株式会社七星科学研究所
営業部

NMI-90 レセプタクル形状変更のご案内

NMI-903-RM、NMI-903-RF、NMI-904-RM、NMI-904-RF

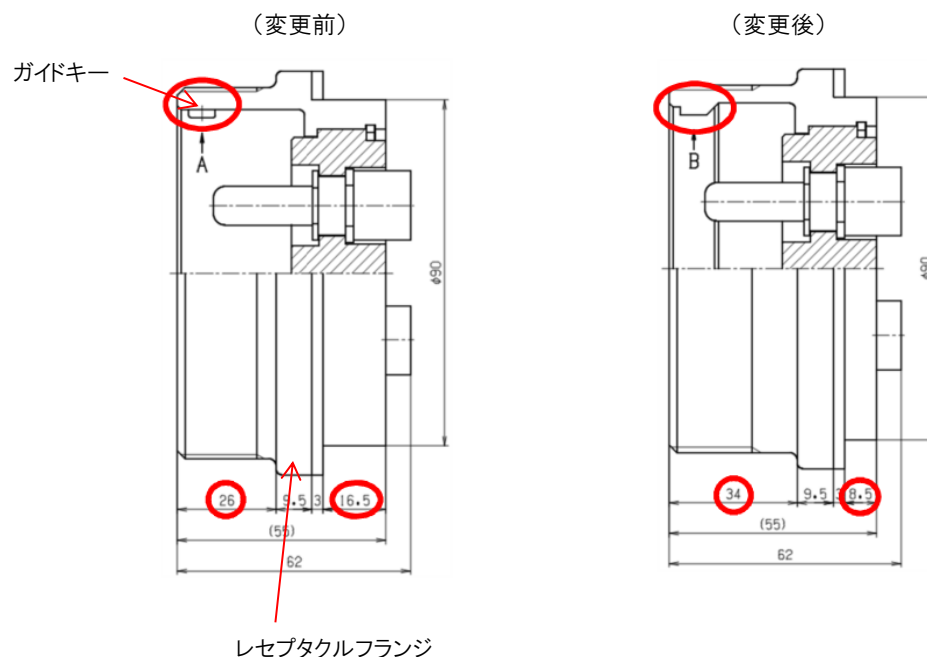
変更 1: レセプタクルフランジ位置を 8 mm 取り付け面側へ変更。

変更 2: ガイドキーをボス部品から切り出し加工へ変更。

変更 1: プラグもしくはレセプタクルキャップをレセプタクルに嵌合させた際にパネル取り付けねじ(ネジ頭+ばね座金+座金)の最も長くなる組合せに対して干渉させないため。

変更 2: 部品削減及び生産性向上のため。
